Fecha: 2015-11-25 16:49:25 Dep: 2020 DIR NUEVASCR
Tra: 11 PATENTEIYII Eve: 379 FASENACIONALII
Act: 523 RESPUESTA Folios: 12

Referencia : Expediente No. 14.110.841
Asunto : Solicitud de patente para. "SURTIDOR DE
SERVILLETAS PARA MESA QUE
COMPRENDE UNA CARCASA DEFINIENDO
UN CONTENEDOR DE PRODUCTOS PARA
RECIBIR UN APILADO DE SERVILLETAS"
Solicitante : SCA HYGIENE PRODUCTS AB
Fecha de solicitud : 22 de Mayo de 2014

Fig. 7

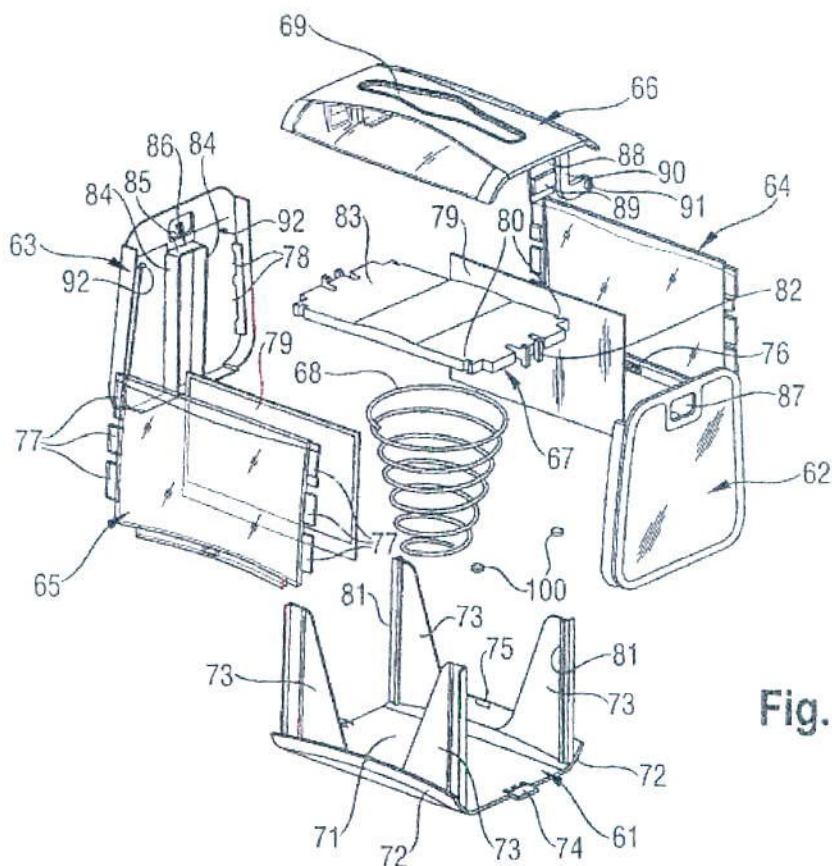
Se desea poner en presente que la reivindicación 1 y 29 si tienen un concepto común inventivo ya que ambas hacen referencia a un surtidor de servilletas para mesa con un miembro frontal que incluye una abertura de suministro siendo este movable de una posición de apertura a una posición de cierre. Este concepto común inventivo se

puede observar en la imagen 7 donde se observa el surtidor de servilletas con el elemento miembro de tapa (66) y orificio de suministro (69).
